**DEMANDE D'APPROBATION DU PLAN D'APPROVISIONNEMENT 2020-2029  
DOSSIER R-4110-2019**

**FIGURE 1 :**  
**PROFIL MOYEN DE LA RECHARGE D'UN VÉHICULE ÉLECTRIQUE AU QUÉBEC**  
**LORS D'UNE JOURNÉE FROIDE D'HIVER – PRÉVISION À L'HORIZON 2027**

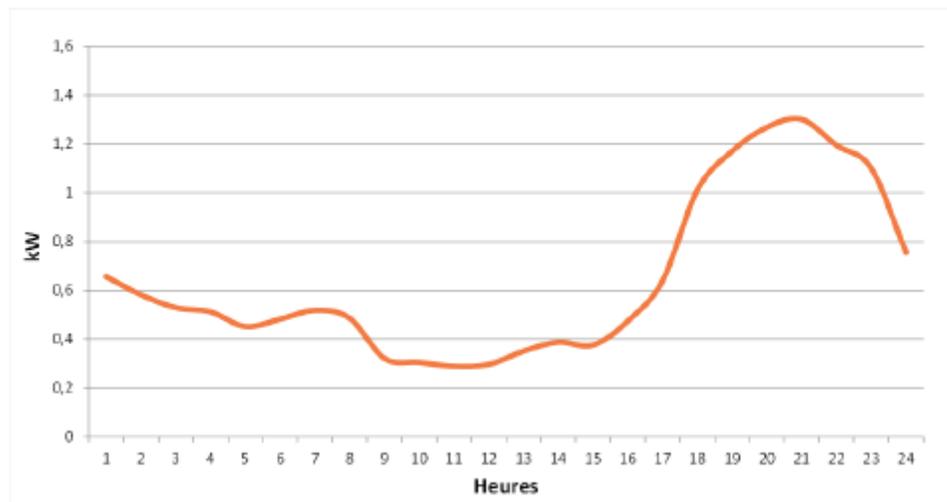
Cette figure démontre un impact maximal de la recharge d'environ 1,3 kW à la pointe du soir contre 0,5 kW à la pointe du matin.

- 3.1 La référence (ii) démontre que la recharge de véhicules électriques a un impact beaucoup plus important sur la pointe du soir que sur celle du matin. La FCEI calcule que l'ajout de 570 000 véhicules par rapport à 2019-2020 aura un impact d'environ 285 MW sur la pointe du matin et d'environ 741 MW sur la pointe du soir à l'horizon 2029, soit un écart de plus de 450 MW. Pour chacune des années du plan, veuillez indiquer laquelle de la pointe du matin ou du soir est la plus élevée et présenter :
- 3.1.1 la probabilité d'occurrence et le niveau de la pointe du soir et la part de cette dernière attribuable aux véhicules électriques.
- 3.1.2 la probabilité d'occurrence et le niveau de la pointe du matin et la part de cette dernière attribuable aux véhicules électriques.
